改善箇所説明図③

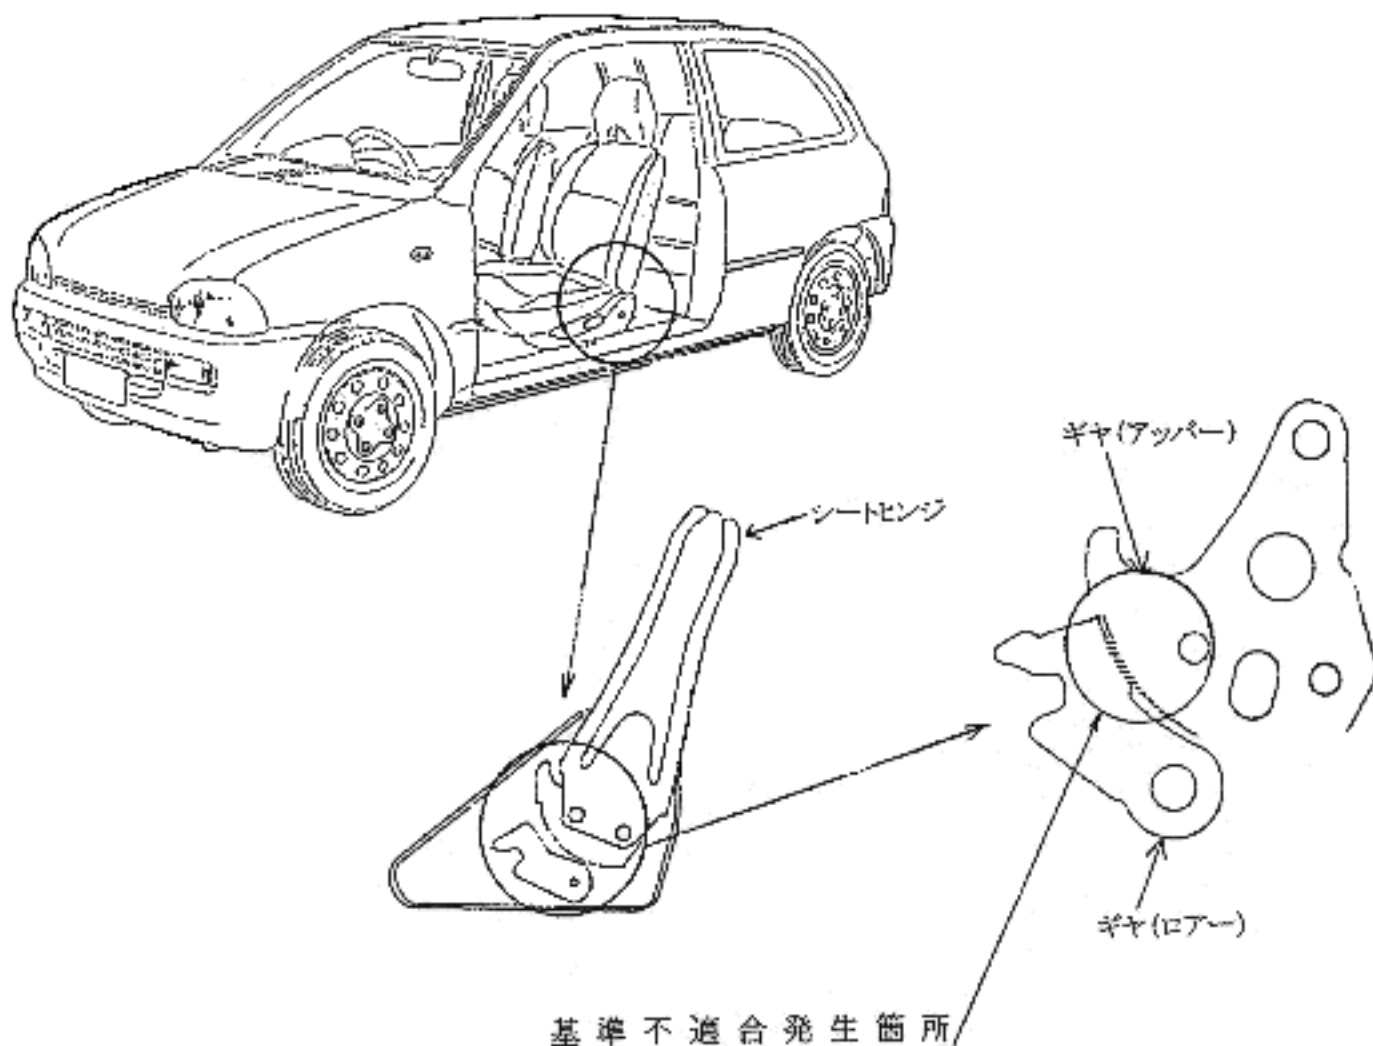
前席の背もたれ調整機構のギヤが、強度不足のため損傷する場合があります、このままの状態で使用を続けるとギヤが噛み合わなくなり、最悪の場合、背もたれが倒れるおそれがある。

全車両点検し、シートヒンジのスプリングにフックを取り付け、背もたれの前倒し時のギヤの損傷を防止する。また、シートヒンジのギヤが損傷しているものは、良品と交換する。
 識別：シートの取付ボルトに黄色ペイントを塗布する。
